Oppsummering merknadar etter 2.gongs høyring og offentleg ettersyn - 12532011003 Områderegulering Valestrand

**Figur 3** Skulesituasjon i framlegg til plankart 3.gongs handsaming. Skuleareal vist i raudt, trafikkareal vist delvis inne på raudt område (parkeringsplassar) og i grått (køyre-veg).

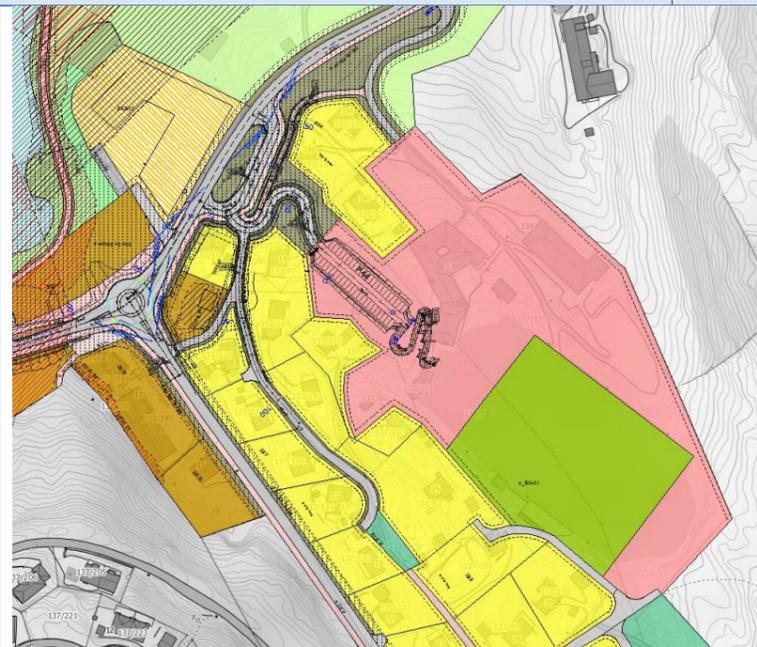
4.	160816	Knut Hendriksen		Har merknader til bruk av innmark og utmark til skule, parkering og idrettsplass. Viser til at det vil bli store kostnader med gangveg langs Valestrandsvatnet pga myr og vatn. Ved flaum vil oversvømmelsen forverrast. anbefaler spaserveg inn Vardalen som kan gå til Långaneset	<b>Innmark og utmark til skule, parkering og idrettsplass:</b> (Sjå illustrasjonar under) Områdeplan for Valestrand vidarefører i stor grad gjeldande plan for Vardalen (planID 504_2) i dette området då denne allereie regulerer arealet til bustad, trafikk og offentleg føremål. Trafikkareal i situasjon «Rullemyra» er vurdert å vere heilt naudsynt å innarbeide for å sikre viktige trafiksikringstiltak knytt til bruken av skuleområdet då dagens situasjon er kaotisk og ikkje er haldbar. Desse omsyna er vurdert som samfunnsmessig viktigare enn

å verne om slåttemark i dette tilfellet. Situasjonen ved «Rullemyra» er registrert med ca 2daa overflatedyrka jord i arealressurskartet.

Ei alternativ løsning for trafikkavvikling og personalparkering kunne være på nordaustsida av dagens avkjørsel til skulen men dette alternativet er vurdert å få mykje større negative konsekvensar for landbruk.

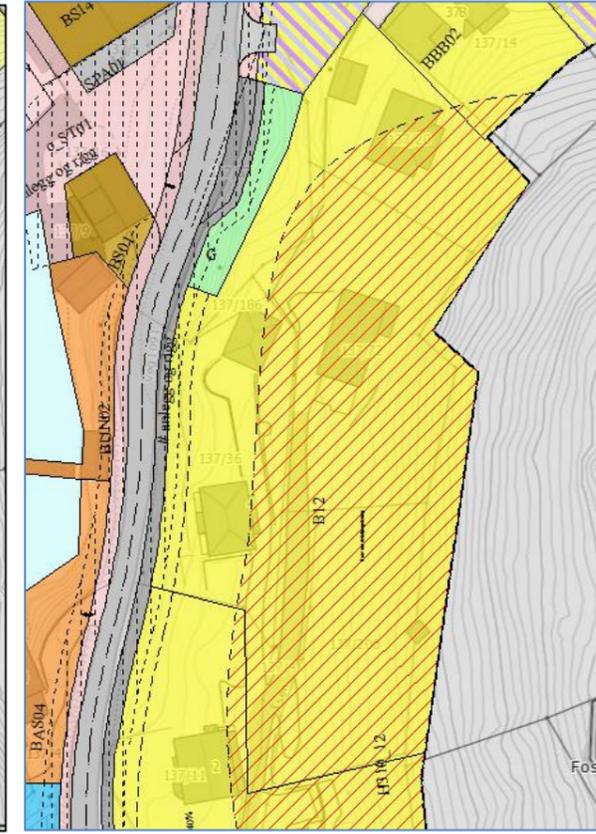
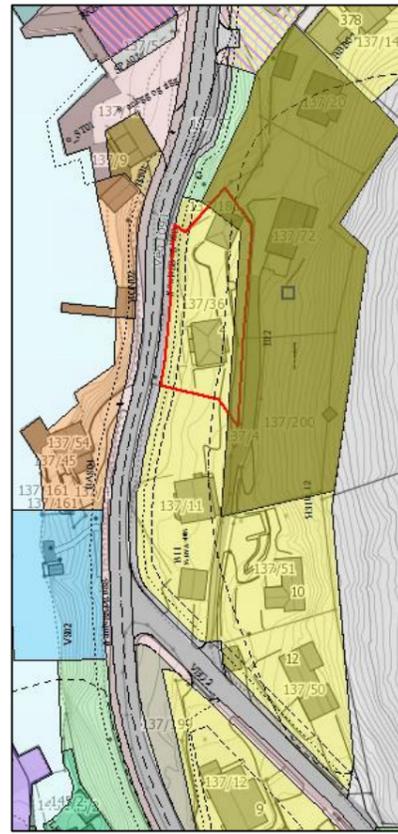
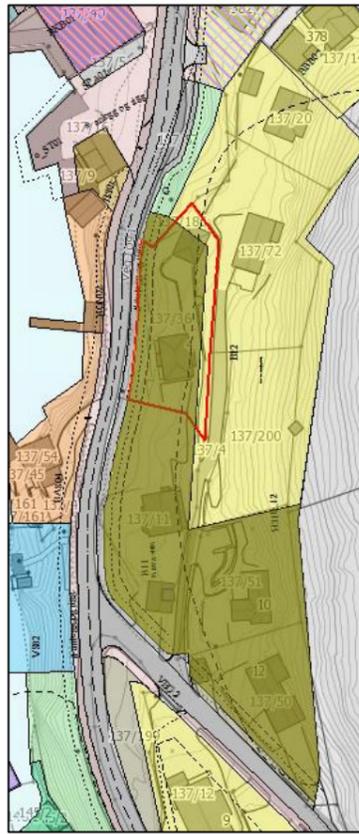
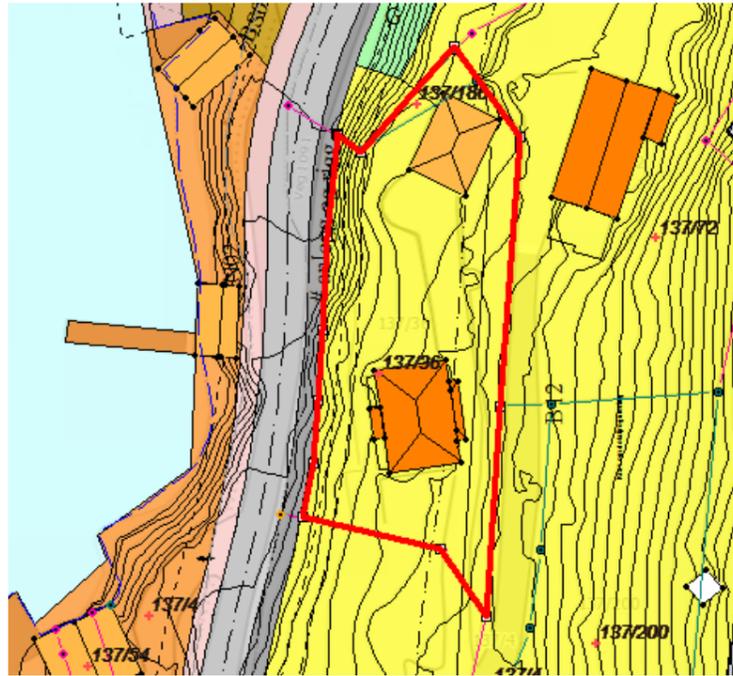
6.	240816	Magne Reigstad	137/36	Er eigar av 137/36 og vurderer å oppføre eitt bustadbygg til på eigedomen. Føreset at planen ikkje vil vere til hinder for dette.	<p>Gjeldande eigedom ligg hovudsakleg i felt B11. Utnyttingsgrad er sett til % BYA = 40% som det går fram av plankartet. Del av eigedomen som ligg i bustadføremål er vel 1100m<sup>2</sup>. Eigedomen er i dag bebygd med eit bustadhus med to einingar (hovuddel og hybel/utleigedel, jf. matrikkelen) samt garasjebygning. Bebygd areal inkludert bygningar og vegtilkomst utgjer i dag ca 320m<sup>2</sup>. Ved ein eventuell delingssøknad og byggesøknad for dobling av bustadar på denne eigedomen vil ein måtte vurdere om utforming på eksisterande veg har tilfredsstillande geometri samt trafikkbelastning på eksisterande veg. Terrenghandsaming vil også vere avgjerande for ei mogleg fortetting då vestre del av eigedomen er svært bratt og eksponert.</p> <p>I dialog med grunneigar har ein har vurdert det som ei god løysing å ta denne eigedomen inn i område for detaljregulering (B12) for å få avklart utfordringar som td. vegtilkomst, utnyttingsgrad og tilpassing til terreng.</p> <p>Å endre utnyttingsgrad på heile feltet B11 vil kunne få store konsekvensar for heile området og er på bakgrunn av dette ikkje tilrådd.</p>

Figur 7 Aktuelle situasjon som syner eigedomane (markert i raudt) innafør bustadføre mål i planframlegg 2.gong samt terreng og eksisterande bygg. Dagens vegsituasjon kan skimast i grått under plankart.

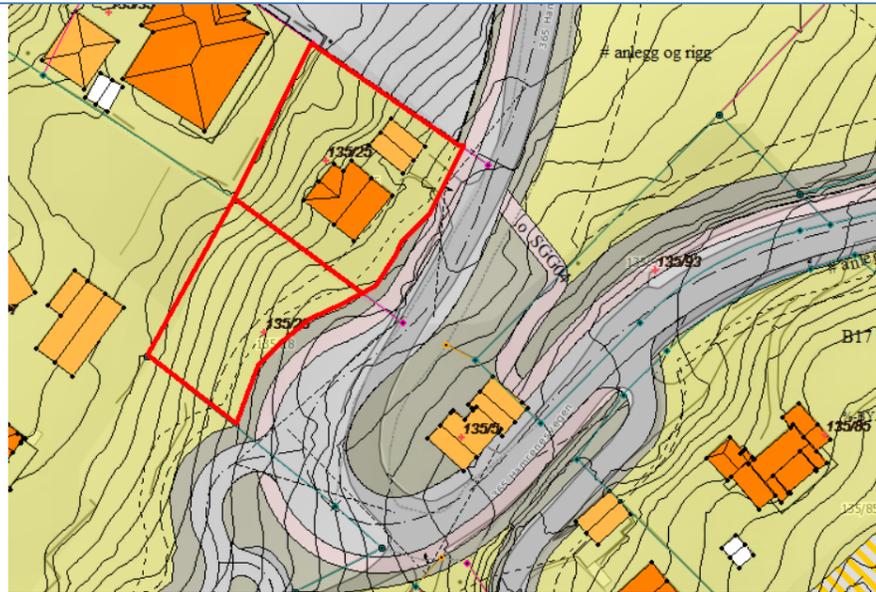
7.	250816	Bjørn K.Øksnes og Emil A. Øksnes	135/25 og 135/28	<p>Har planer om utviding/tilbygg til einestad mot vest og frå 135/25 inn på 135/28. Vurderer at utviding av Vågenessvingen vil berøre deira plan om utviding og bygging på 135/28. Ønsker primært at Vågenessvingen skal bli tatt ut av områdeplan Valestrand. Krev utgreiing av alternativ trase til Vågenessvingen. Dersom dette ikkje skjer vil dei måtte klage vidare til fylkesmannen og kontrollutvalet. Sekundært ønskjer dei at områdeplanen for Valestrand ikkje vert godkjent før endeleg avtale med grunneigarar er avklart, og konstnadsaspekt ved evt ekspropriasjon. Førslår alternativ trase for Vågenessvingen over 135/9 og 135/10.</p>	<p>I felt B13 er det i framlegg til plan tillate å føre opp eine- eller tomannsbustader med inntil 30% BYA. Vågenessvingen vert ikkje teken ut av planen då det er avgjerande for trafikktryggleiken på fylkesvegen at betre geometri vert regulert slik at utbetring kan gjennomførast.</p> <p><b>Veglova</b> set som utgangspunkt 50 meter byggegrense til (fylkes)veg.</p> <p><b>Rammeplan for avkøyrslar</b> har vurdert byggegrense for denne delen av fylkesvegen til 30 meter.</p> <p>I framlegg til plan er byggegrense regulert til 15meter frå senterlinje for ny veg (20 meter frå eksisterande veglinje). Dette har kommunen fått avklart med vegvesenet at er tilfredsstillande ettersom det er sett av tilstrekkeleg areal til vegføremål.</p> <p>Andre alternativ for trasè er drøfta men ikkje vurdert som betre alternativ. Dette har i hovudsak med stigning og geometri å gjere.</p> <p>Det er rådmannen si vurdering at konflikt knytt til eigedomstilhøve ikkje endrar seg ved å legge vegen over 135/9 og 10, men å løyse trasè for fylkesvegen over dette arealet vil få større konsekvensar for landskap og gi meir utfordrande problemstillingar knytt til stigning og kurvatur. Det er antatt at ei så stor omlegging av vegen også vil gje større kostnad for vegenlegget enn utbetring av eksisterande trase for denne delen av fylkesvegen.</p> <p>Utbetring av fylkesveg i tråd med vegnormal er utfordrande i utbygde områder. Vegvesenet har uttalt at regulert løysing for Vågenessvingen er ei tilfredsstillande løysing i ein krevjande situasjon og at ei meir ideell justering vil medføre meir bruk av areal til veggrunn enn det forslaget som no ligg føre.</p>

Figur 8 Aktuelle situasjon i planframlegg for naust på 136/112 – BUN03. Planframlegget er ikkje til hinder for tilkomst til naustbygning, men det vil ikkje vere mogleg å fortsett kunne dra opp båt direkte frå sjø opp i

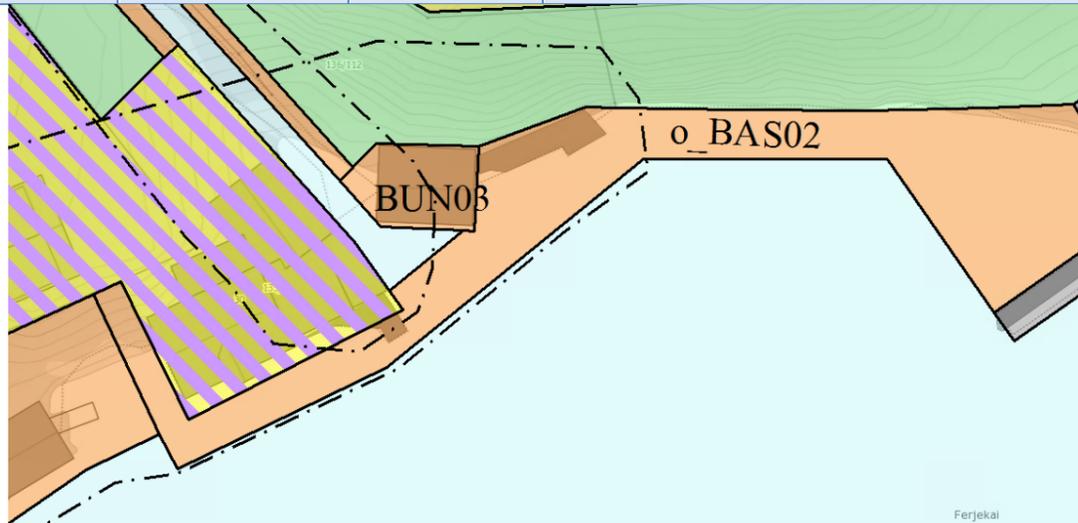
8.	260816	Elisabeth Setre	136/112	<p>Angående planlagt strandpromenade: Som eiere av nøst gnr 136, bnr 112, vil vi påpeke at det må tas hensyn til</p> <ol style="list-style-type: none"> <li>at det er tilgang til nøstet fra alle kanter etter at strandpromenaden er bygget, og at en båt må kunne dras opp i nøstet på en lettfattelig måte fra sjøen.</li> </ol> <p>Vi ønsker ikke permanente sitteplasser plassert ved nøstet.</p>	<p>Gangveg o_BAS02 er vurdert å ha høy verdig for tilgjenge til garverimiljøet fra sentrum for gåande ettersom alternativ tilkomst vil måtte gå over haugen via fylkesvegen. Rådmannen vurderer at tilrettelegging for realisering av gangvegen har stor betydning for videre utvikling og nytt liv i garverimiljøet, og for å knytte området bedre sammen med sentrum. Området vil også få auka verdig som rekreasjonsområde når det vert utvikla.</p> <ol style="list-style-type: none"> <li>Planframlegget er ikkje til hinder for tilkomst til naustet på BUN03, men det vil ikkje vere mogleg å fortsett kunne dra opp båt direkte frå sjø opp i naustet ved etablering av planlagt gangveg. Føresegn nr §2.75 sikrar at gangveg / kai vert utforma slik at båtopptrekk skal vere mogleg.</li> <li>Område i funksjonell strandsone og område rundt naust skal vere tilgjengelege for ålmenta og ikkje privatiserast. Etablering av benkar for ålmenta her vil ikkje vere til hinder for bruken av naustet og vil gje gangvegen eit ytterlegare offentleg preg. Gangvegen som vist i illustrasjonen under vil også eigne seg til sjøsetting og ilandstigning frå jolle, kajakk og kano eller td. for krabbefiske og liknade.</li> </ol>

Figur 9 Illustrasjon for situasjonen som viser mogleg ny løysing. Illustrasjon utarbeida av tiltakshavar Revheimsgarveriet (bygningen bak naustet). Dersom utforming av gangveg vert som vist i illustrasjon vil det vere

naustet ved etablering av planlagt gangveg.			mogleg å dra opp båt frå sjø til gangveg og vidare inn i naust.		
9.		Statens vegvesen			
10.	310816	BIR		Ved denne type planarbeid skal det leggjast vekt på heilskapen i plan for handtering av avfall. BiR skal vere ein aktiv høyringspart i kommunen sitt vidare planarbeid for detaljregulering og det vil verte stilt krav om utarbeiding av ein renovasjonsteknisk avfallsplan (RTP).	Sjå føresegn 1.54 som presiserer krav til renovasjonsteknisk avfallsplan. Teken til vitande.

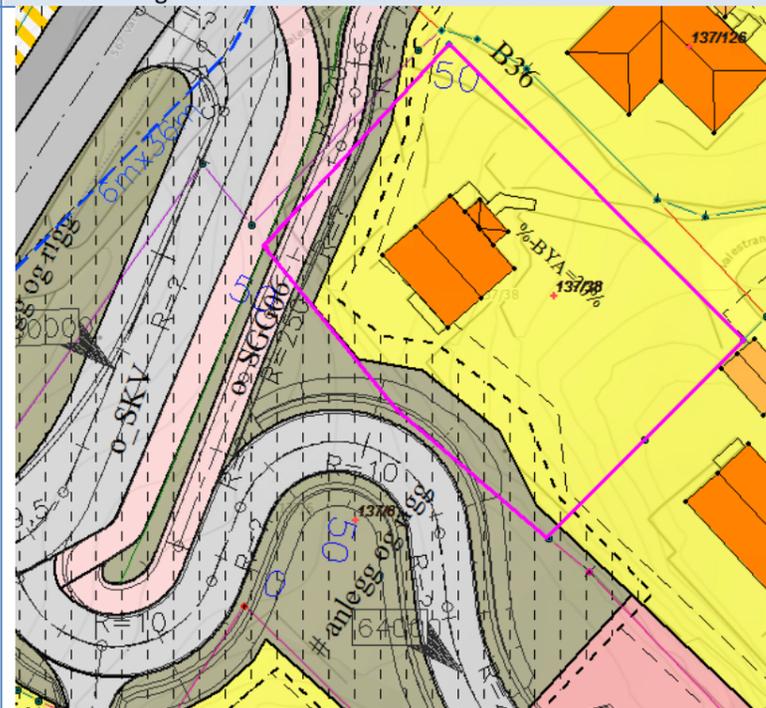
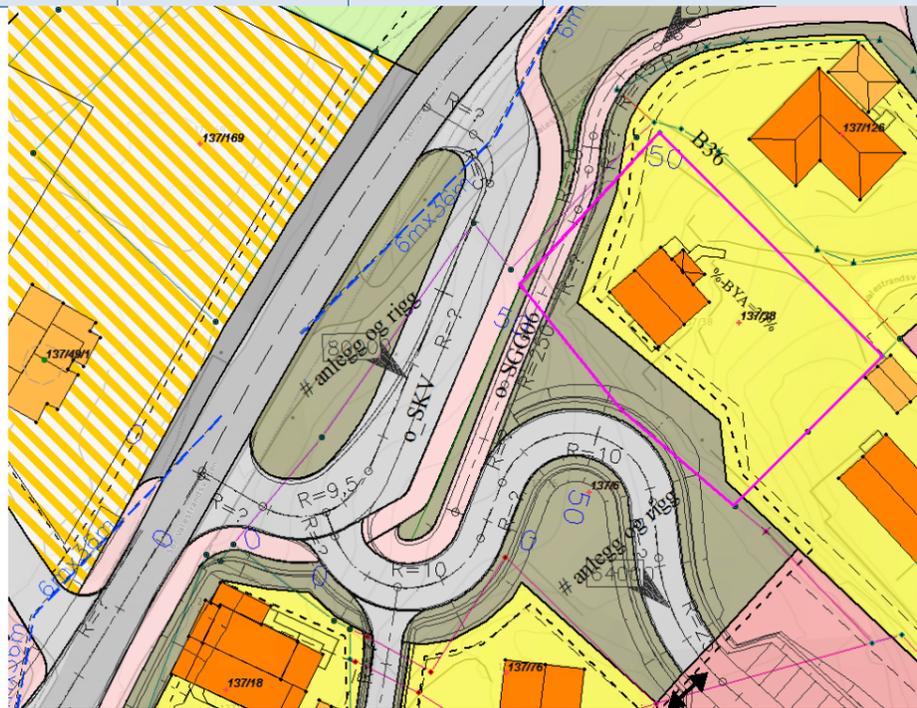
12.	130916	Knut Lisæter	137/38	<p>1. Store delar hagen har blitt ein del av infrastrukturløysinga for skulen, og går med til ny gangveg og veg til ny parkeringsplass. Me er usikre på om kommunen er klar over at denne delen av hagen er bygd opp med mur, og er i tillegg det einaste flate stykkjet på tomta. Det er denne delen me har i dagleg bruk, og slik det er teikna inn virker det egentlig unødvendig med inngripen her. For oss som bur her med 4 born og eit ynskje om både å bli her, samt å bruke uteområdet vårt aktivt så er desse inngrepa ganske dramatiske. Me håper derfor at kommunen gjer sitt beste for at me får beholde mest mulig av hagen vår på nordvest og sørvest sida av tomta vår.</p> <p>2. Me ser og at det er lagt opp til ei løysing med ein stor busslomme med to felt på oppsida sida av vegen. For det første syns me denne løysinga virker noko overdimensjonert. For det andre vil me påpeike at det virker noko merkelig med ei stor busslomme på eine sida av vegen, når det allereie ligg ein skule på nedsida av vegen i samme området (Danielsen). Så lenge området er planlagt til skulebruk i arealplanen, så meiner me kommunen bør legge til rette for elevane ved denne skulen og. Me er naturlegvis ikkje ekspertar på området, men for oss virker det som ei løysing med busslommer på begge sider av vegen vil være ei betre løysing totalt sett.</p> <p>I tillegg håper me at det er mulig å legge vegen opp til parkeringsplassen slik at den tek minst mulig av tomta vår.</p>	<p>1. Planframlegget er justert og så stor del som råd av bustadføre mål på tomta er beholdt. Det er lagt inn naudsynt anlegg og riggområde for å kunne gjennomføre naudsynte tiltak men dette arealet skal gjevast ei tiltalende terrengtilpassing som samsvarer med bustadføre mål etter gjennomføring av vegtiltak. Det er ikkje sikkert det vert naudsynt å gå inn i dette arealet ved vegbygging men er viktig å ha med for naudsynt sikring og arbeid med skjering i dette området for å etablere vegen. I tråd med kommunal vegnorm skal areal med skjering inngå i vegføre mål for å sikre framtidig drift og vedlikehald.</p> <p>Gangvegen er pressa så langt det er mogleg vekk frå hagen til denne tomta. Det har vore svært utfordrande å få til prosjektering av ei tilfredsstillande løysing for tilkomst, parkering, bussløysing og gangveg knytt til barneskulen og aktiviteten der. Vegvesenet har merknad til at arealet kan vere litt knapt for funksjonen den er tiltenkt så løysinga er allereie redusert til eit minimum. For at bussar skal ha nok manøvreringsareal og kunne køyre både ned til Valestrand og oppover til Hauge var det ikkje mogleg å løyse dette på mindre areal. Alternativet ville vere å gå inn på landbruksareal på nordsida av skulen som vil få store konsekvensar for landbruksinteresser og er difor vurdert som eit lite ønskeleg alternativ.</p> <p>2. I høve til at både nordgåande og sørgåande busslomme er løyst på same side av fylkesvegen er det vurdert som mykje lågare risiko knytt til at ungdomsskuleelevane (Danielsen) kryssar vegen for å nytta busslomma, enn at barneskuleborn skal måtte krysse vegen. Det har vore viktig å få til ei løysing der barneskuleelevane kan både gå av og på bussen på same punkt med trygg tilkomst via gangareal opp og ned til skulen. Sjå også illustrasjonar i merknad nr 4 for gjeldane og framlegg til ny plan for parkering og vegtilkomst.</p> <p>Løysinga som ligg i gjeldande plan for området, detaljregulering for Vardalen (planID 504_2), har ikkje utforming som dekkjer dagens krav til stigning og kurvatur. Det er difor prosjektert ny vegløysing for å kunne etablere naudsynt parkeringsareal til skulen og tilkomst til bustadfeltet i Vardalen.</p>

Figur 17 Aktuelle situasjon med framlegg til plan ved 2.gongs handsaming.

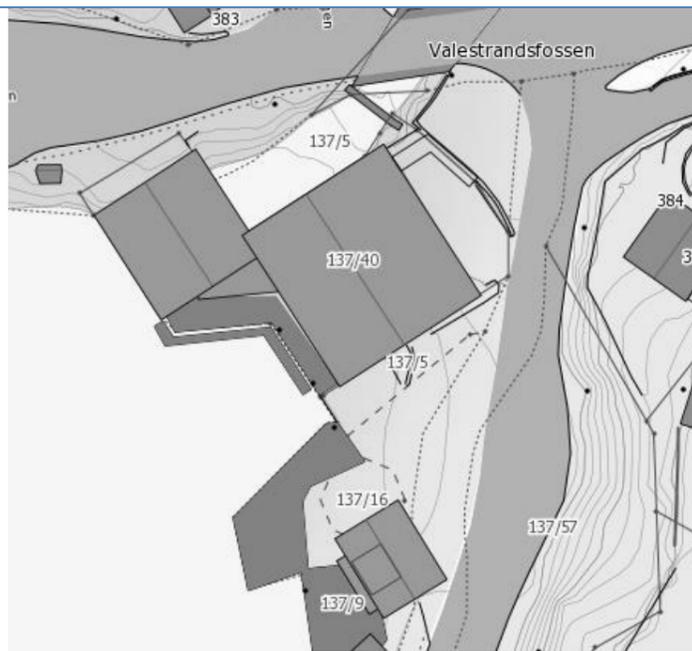
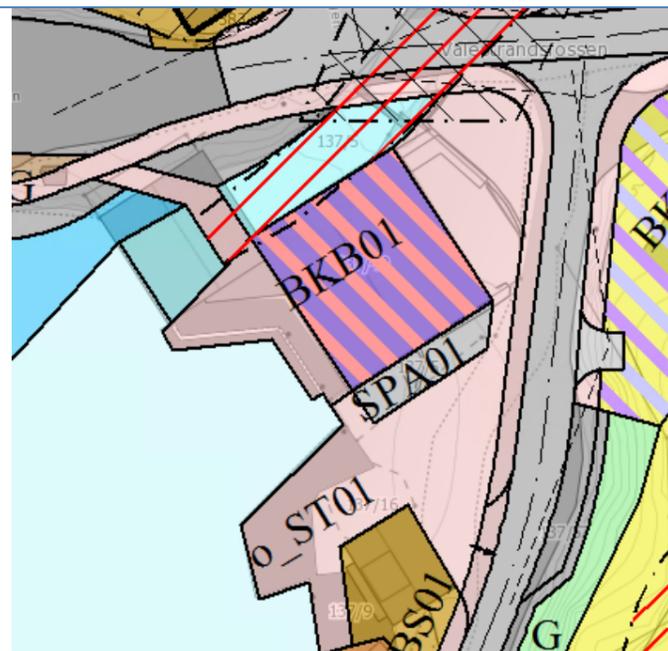
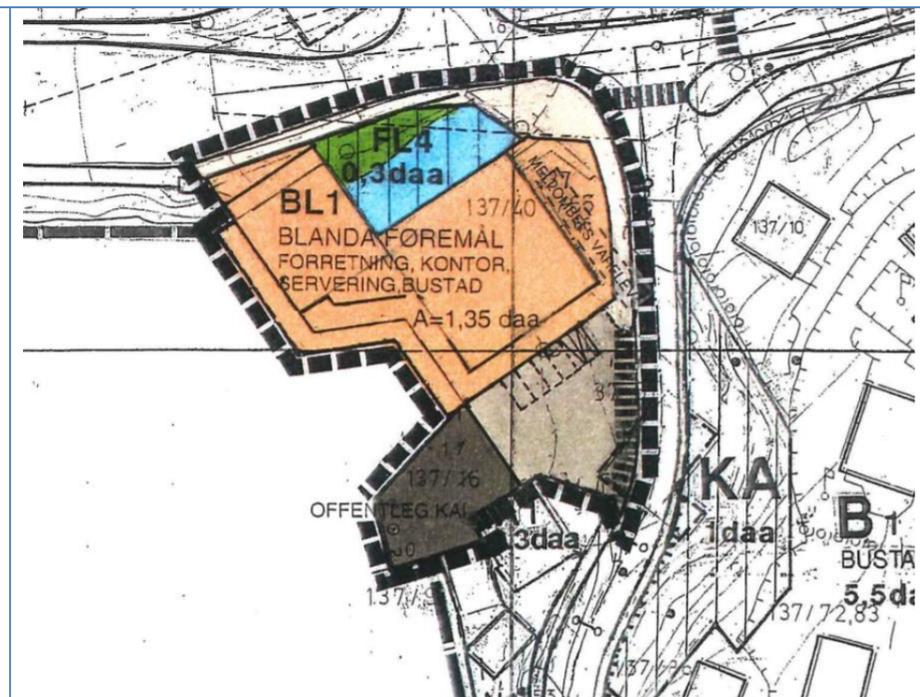
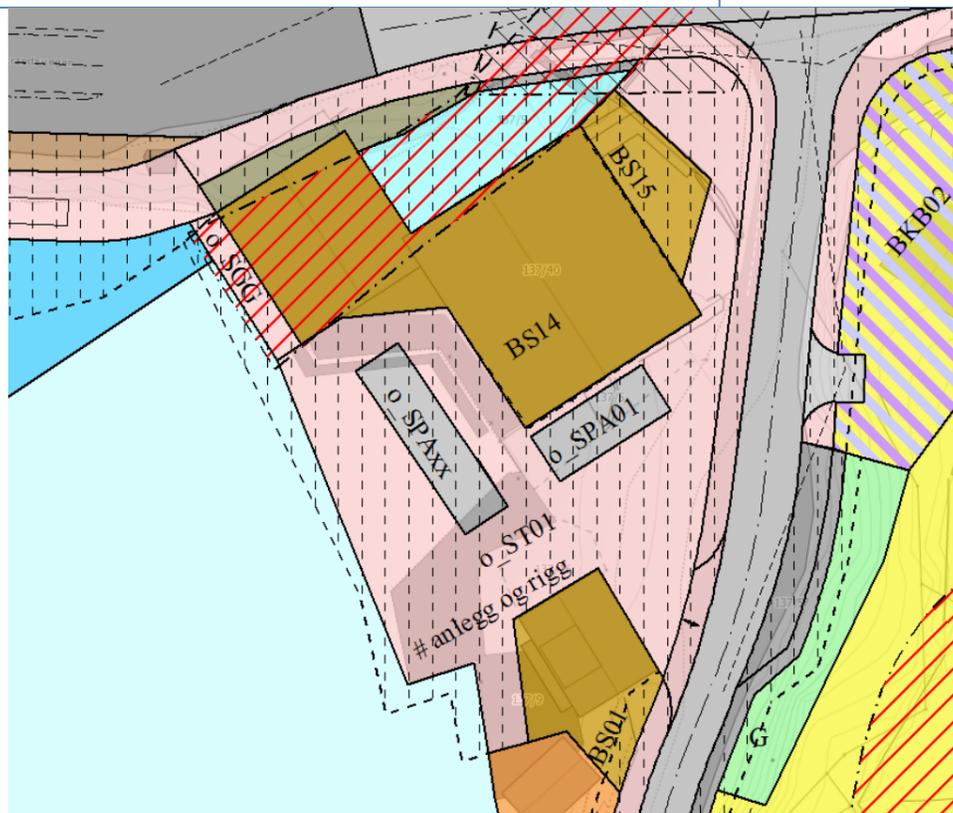
15.	090916	HTB/ Norsk Peniche holding		<ol style="list-style-type: none"> <li>Ønsker at eksisterande bygg får sentrumsformål.</li> <li>Ønsker at heile bygget, også det over elva, vert lagt inn i planen med same reguleringsføremål som resten av bygget.</li> <li>Ønsker at utnyttingsgraden vert 100% BYA dersom føremålsgrensene framleis skal gå i fasadeliv i plan.</li> <li>Gangveg må flyttast til fasadeliv for eksisterande bygg.</li> <li>Ønsker ei utfylling som gjev meir parkeringsareal.</li> <li>Også ønskje om ein liten utliggar for båt som erstattar båtplassen HTB har i dag.</li> <li>Ønskjer at SPA01 får føresegn om at denne tilhøyrer 137/40.</li> <li>Ønskjer at areal framfor Valestrand legekantor vert sett av til parkeringsføremål.</li> <li>Ønskeleg at ein legg til rette for forbetring av uteareal rundt bygget på nordsida. Tidlegare var dette grøntstruktur men no er det anna vegareal</li> </ol> <p><b>Innspel frå byggeigar etter høyring:</b></p> <ol style="list-style-type: none"> <li>Det er kome innspel om justering av gangveg til ferjekai på utsida av bygget over elveutløpet for å oppnå ein gunstig stigning då der er noko stor variason i terrenghøgde her. På bakgrunn av dette har ein teke areal for arealet mellom</li> </ol>	<ol style="list-style-type: none"> <li>Teken til vitande.</li> <li>Begge bygningskroppane har fått sentrumsføremål i planen.</li> <li>Maksimal møne- og gesimshøgde er sett i tabell sjå § 2.43. % BYA = 100%. Det er sikra at ein kan tillate takoppbygg for td heis i føresegn §1.24. Denne er no omfatta til også å gjelde BS14. Det er i tillegg gjeve høve til ein ny bygningskropp B15 som kan nyttast til td heis/inngang sjå pkt 8 under.</li> <li>Gangveg er lagt på utsida av bygg.</li> <li>Ein har vurdert ei utviding av areal på land i forkant av bygningane (utfylling). Dette kan kome i konflikt med bruk av kommunal kai for større båtar. Rådmannen har likevel innarbeida løysinga i framlegg til plan og administrasjonen vil nytta høyringsperioden til å få avklart om der er store utfordringar med løysinga for framtidig bruk av den kommunale kaien. Utliggjar er ikkje teke inn grunna konflikt med bruken av kommunal kai. Sjå også kommentar nr 6 under.</li> <li>Det er lagt opp til felleløyseingar for småbåtanlegg og gjestehamn i Valestrand sentrum. I sjøareal ved dette bygget er det behov for at større båtar skal kunne legge til ved kommunal kai. Dei største båtane som er innom for lossing nyttar store delar av arealet i sjø og ein utliggar vil vere til hinder for dette. På bakgrunn av dette er det ikkje teke inn areal for utliggar i dette området. Det vil kunne vere mogleg for båtar å legge seg inntil delar av gangveg og kai i kortare periodar.</li> <li>o_SPA 01 er sett av til offentleg parkering. Bruken vil kunne regulerast av kommunen i tråd med bruken av bygningen og trafikktryggleiken i området. Det er rådmannen si</li> </ol>
